Cesano Boscone, 26 luglio 2022

VERBALE DI CANTIERE

Cantiere di: VIA SPORTING MIRASOLE N.33, N.35, N.37-39 Milano (MI)

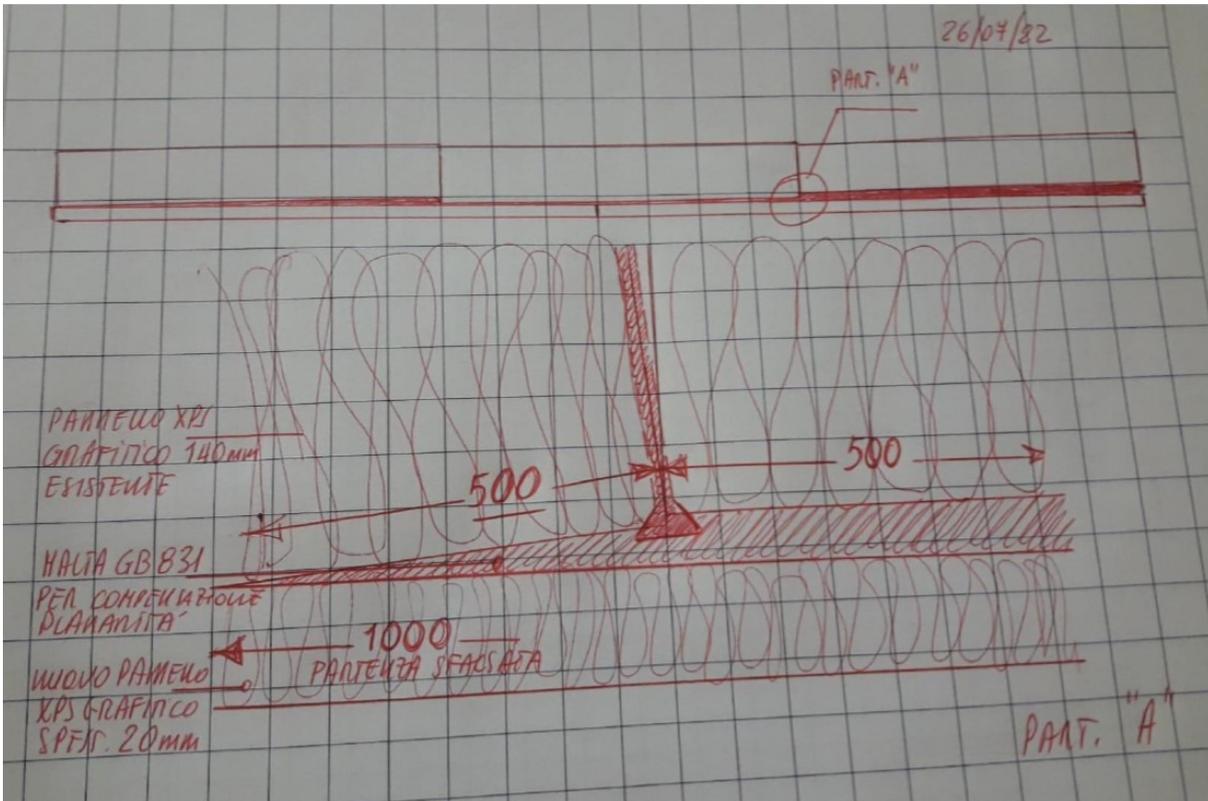
1. Vengono effettuate le prove di estrazione dei tasselli per verificare se la lunghezza di 23 cm del tassello è idonea all'utilizzo per fissaggio dei pannelli isolanti in presenza di camera d'aria nella muratura perimetrale dell'immobile

Si effettuano n. 2 prove di estrazione su lato ovest secondo piano. Le prove non forniscono risultati in quanto si constata che lo strumento utilizzato per misurare la resistenza del tassello ha una taratura sovra dimensionata (1 KN). Vengono effettuati altri due tentativi di estrazione ma lo strumento non riesce ad agganciare correttamente l'estremità del tassello e, di conseguenza, non è possibile l'estrazione. La prova di estrazione viene riprogrammata a data da stabilirsi e con strumento di idonea taratura
